**リサイクル燃料貯蔵株式会社リサイクル燃料備蓄センター使用済燃料貯蔵事業変更許可申請書に関する審査の結果の案の取りまとめ
－型式証明を受けた金属キャスクの追加等－**

令和 6 年 1 月 1 7 日
原 子 力 規 制 庁

**リサイクル燃料貯蔵株式会社
リサイクル燃料備蓄センターにおける
使用済燃料の貯蔵の事業の変更許可
申請書に関する審査書**

□ 遮蔽等

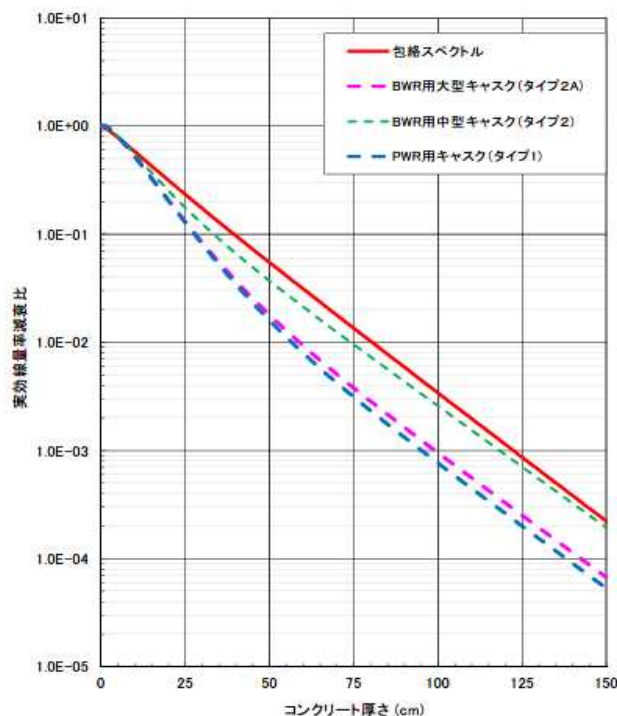
- 追加する金属キャスクのガンマ線及び中性子線の遮蔽材(貯蔵建屋のコンクリート)中の透過率が、既許可で設定した透過率を上回らないため、事業所周辺の線量は線量告示の線量限度を超えない。
- 事業所内の放射線業務従事者の線量管理について、表面から1mの線量当量率が最大の金属キャスク※を貯蔵しても、既許可の方針により、線量告示に定められた線量限度以下になるよう管理。

※ BWR用中型キャスク(タイプ2)

- 既許可における基本設計ないし基本的設計方針を変更することなく、線量告示に定められた線量限度以下になっていることから、事業許可基準規則に適合するものと判断。

□ 設計最大評価事故

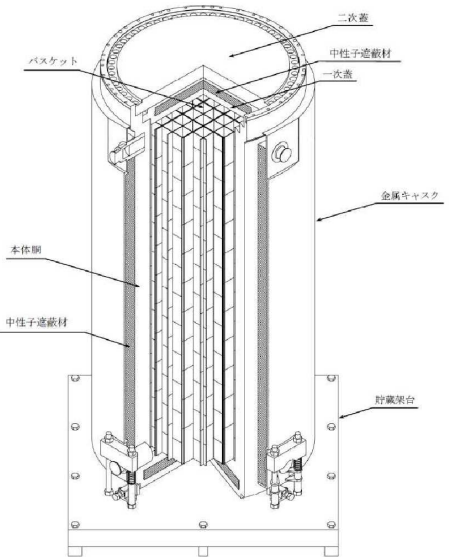
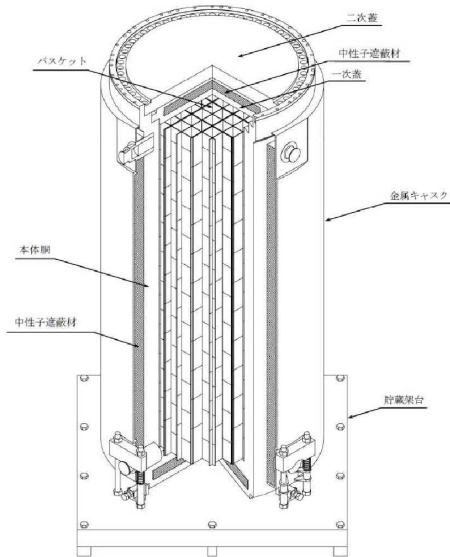
- 追加する金属キャスクに対して、金属キャスクの転倒等を評価した結果、公衆に放射線被ばくのリスクを及ぼす事象は発生しない。

- 追加する金属キャスクについて、公衆に放射線被ばくのリスクを及ぼす事象が発生しないことから、事業許可基準規則に適合するものと判断。
